**ÖKOENERGIE Beteiligungs GmbH;
Windpark Höflein Repowering**

**TEILGUTACHTEN
SCHATTENWURF UND EISABFALL**

**Verfasser:
DI Thomas Klopff**

Im Auftrag: Amt der NÖ Landesregierung, Abteilung Umwelt- und Anlagenrecht,
WST1-UG-66

Abbildung 3: Wegabschnitt (blau markiert) für die Risikobetrachtung von Fußgängern

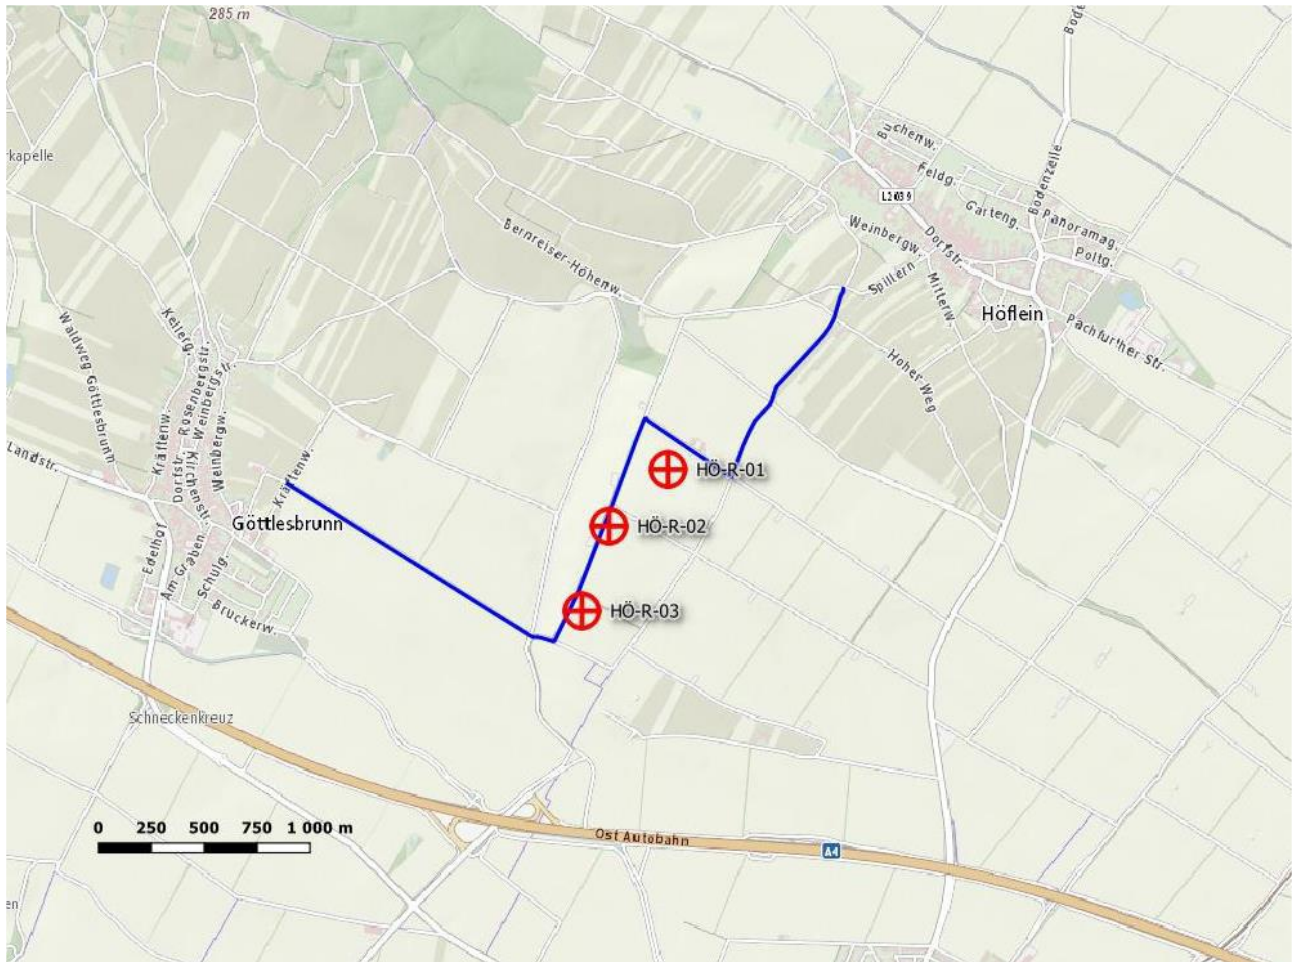
Die Risikobetrachtung wurden für die in Abbildung 3 markierten Wegabschnitte durchgeführt.

Es wurde exemplarisch das jährliche Individualrisiko eines Fußgängers mit einer Geschwindigkeit von 5 km/h bestimmt. Für einen Fußgänger, der diesen Weg einmal pro Woche benutzt beträgt dieses $1,3 \cdot 10^{-7}$.

Da an den Zufahrten zum Windpark Hinweisschilder und Signalleuchten angebracht werden, welche vor einer akuten Gefährdung durch Eisabfall warnen und dadurch bei einer Freizeitnutzung von einer Vermeidungsmöglichkeit im Falle eines Eisansatzes ausgegangen werden kann, ist eine unzulässige Gefährdung durch Eisabfall für die Freizeitnutzung der umliegenden Wirtschaftswege nicht zu unterstellen.

Eine Betrachtung des kollektiven Risikos für Fußgänger kann entfallen, da nicht mit einer regelmäßigen Frequentierung durch eine größere Anzahl von Personen (> 100) zu rechnen ist. Die ermittelten Werte für das individuelle Risiko liegen unter dem gesellschaftlich akzeptierten Risiko von 10^{-6} .

Abbildung 4: Lage des landwirtschaftlichen Gebäudes (lila gekennzeichnet)

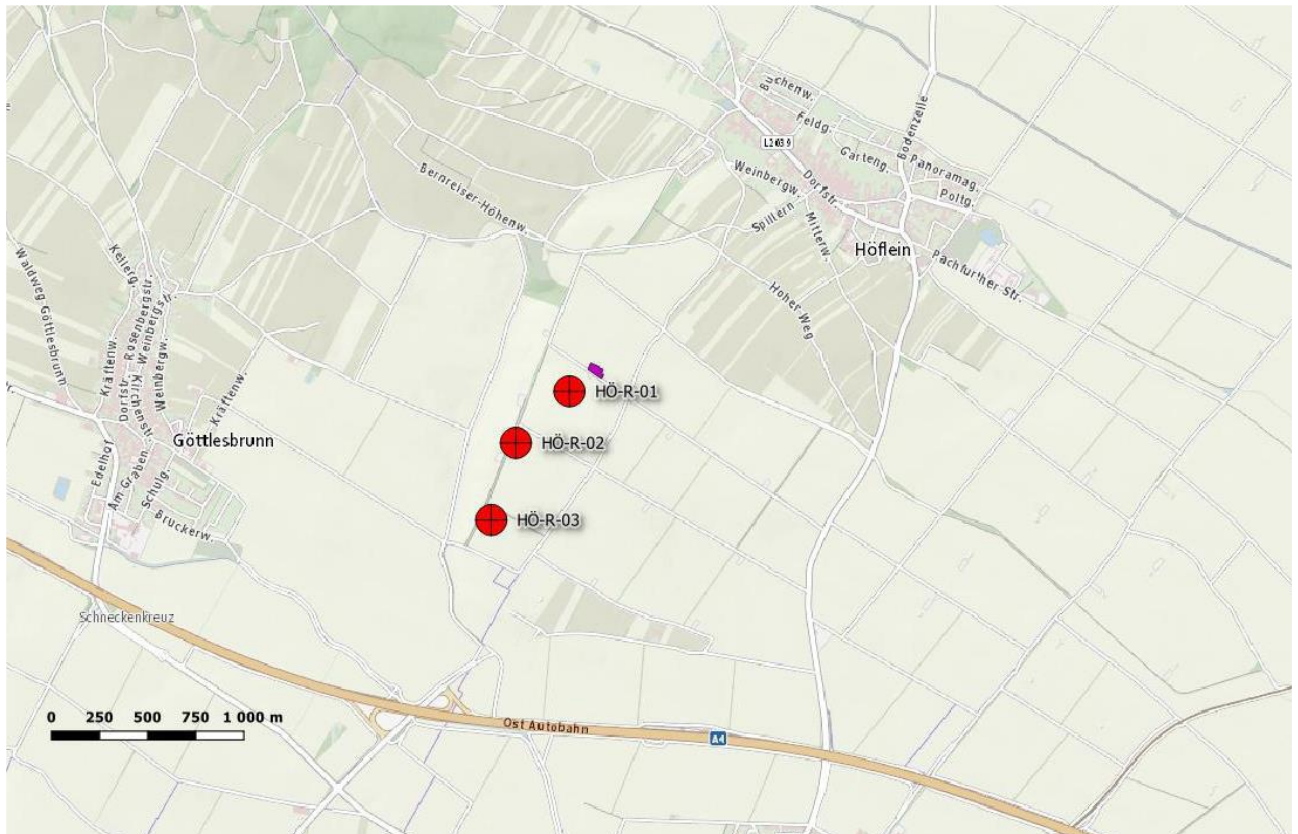
Nordöstlich der Windkraftanlage „HÖ-R-01“ befindet sich in einer mittleren Entfernung von ca. 175 m ein landwirtschaftliches Gebäude. Die Lage ist in Abbildung 4 gekennzeichnet.

Für die Risikobetrachtung wurde ein ungeschützter Aufenthalt einer Person von 2 Stunden pro Tag angenommen. Die mittlere Trefferdichte im Bereich des Gebäudes wurde mit $5,9 \cdot 10^{-5}$ angesetzt. Das berechnete Risiko beträgt damit $2,0 \cdot 10^{-7}$ tödliche Treffer pro Jahr.

Das berechnete jährliche Todesfallrisiko von $2,0 \cdot 10^{-7}$ liegt unter dem gesellschaftlich akzeptierten Risiko von 10^{-6} .

Abbildung 5: Untersuchungsraum und Immissionspunkte für die Schattenwurfprognose

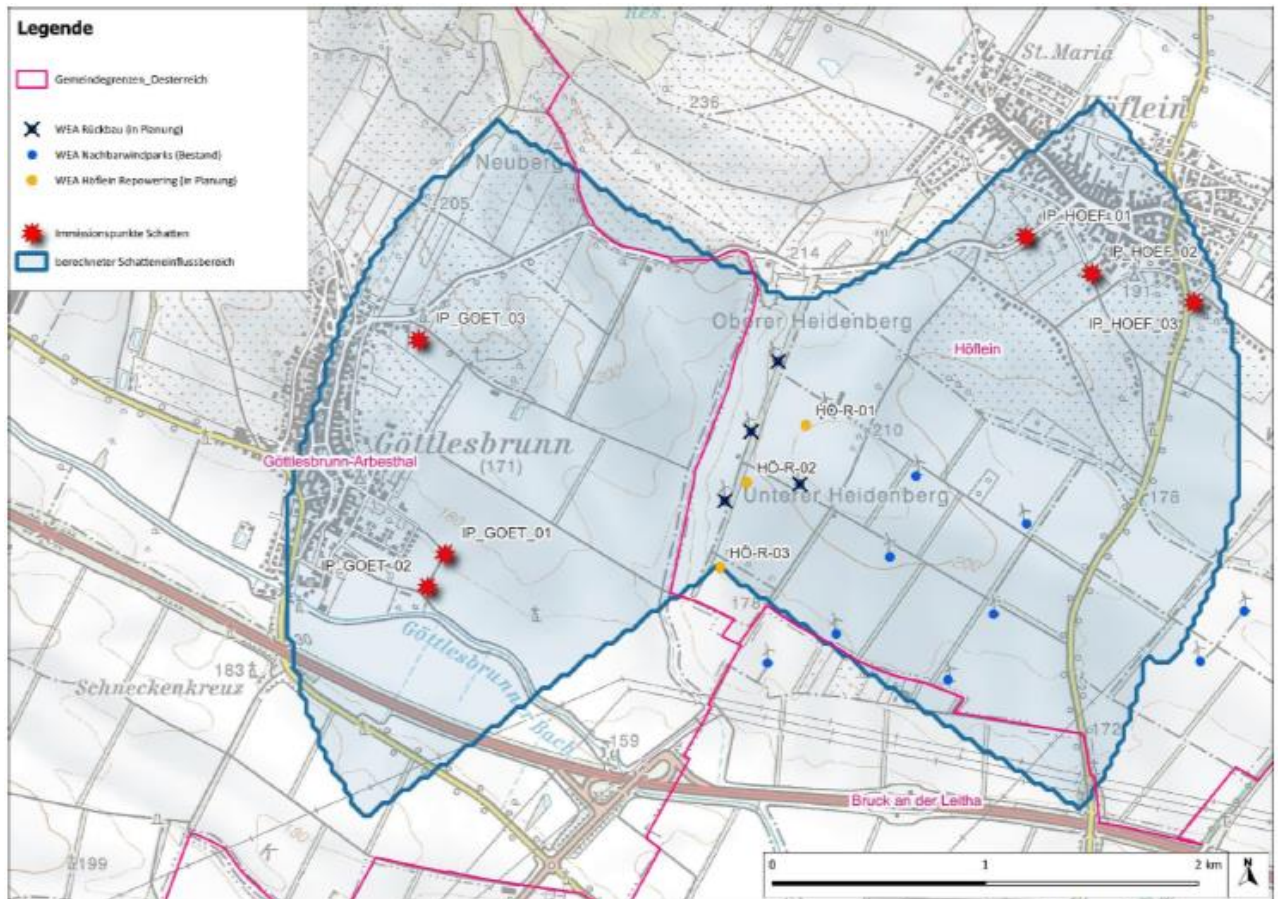
Die Positionen der Immissionspunkte und der Einflussbereich der gegenständlichen Windkraftanlagen sind in Abbildung 5 dargestellt.

In Tabelle 4 sind die Gesamtimmissionen der gegenständlichen und den benachbarten Windkraftanlagen angegeben. An den Immissionspunkten „IP_GOET_01“, „IP_GOET_02“, „IP_HOEF_01“ und „IP_HOEF_02“ wurde jeweils eine Überschreitung des

Richtwerts von 30 Stunden pro Jahr prognostiziert. Zusätzlich sind an den Immissionspunkten „IP_GOET_01“, „IP_GOET_02“ und „IP_HOEF_01“ Überschreitungen des Richtwerts von 30 Minuten pro Tag zu erwarten.

1. Durch geeignete Parametrisierung einer Schattenwurfberechnung ist sicherzustellen, dass die Richtwerte von maximal 30 Stunden pro Jahr (8 Stunden pro Jahr bei Berücksichtigung der tatsächlichen Sonneneinstrahlung) und maximal 30 Minuten pro Tag an periodischen Schattenwurf an den Immissionspunkten eingehalten werden.
2. Ein Nachweis der Installation der Schattenwurf-Abschaltvorrichtung sowie dessen Parametrisierung muss vor Inbetriebnahme dokumentiert und der Behörde übermittelt werden.
3. Es sind ganzjährig Protokolle über die Schattenwurfereignisse zu führen und auf Aufforderung der Behörde vorzulegen. Die geführten Protokolle müssen elektronisch übermittelbar sein sowie in einem auswertbaren Format vorliegen. Die Aufzeichnungen müssen im Minutentakt erfolgen. In diesen Zeitintervallen sind Angaben zum Betrieb (Drehzahl, Leistung o.Ä.) darzustellen.
